改善箇所説明図

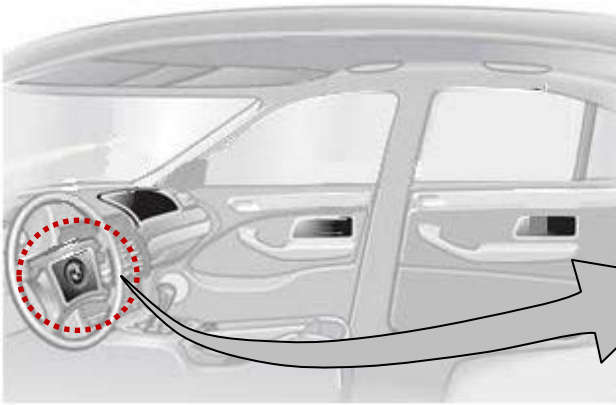
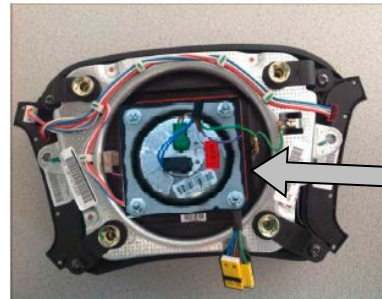
基準不適合発生箇所

運転席用エアバッグのインフレーター（膨張装置）の補給用部品において、ガス発生剤の吸湿防止が不適切なものがある。そのため、車両の修理時に当該インフレーターに交換し、そのままの状態で使用を続けると、高い湿度の環境下で大きな温度変化の繰り返しによりガス発生剤が劣化し、エアバッグ展開時にインフレーター容器が破損するおそれがある。

全車両、エアバッグインフレーターを確認し、該当するインフレーターであった場合には対策品に交換する。

識別： 左リアドア ロアヒンジ取り付けボルト（上側）の頭に白ペンを塗布する。
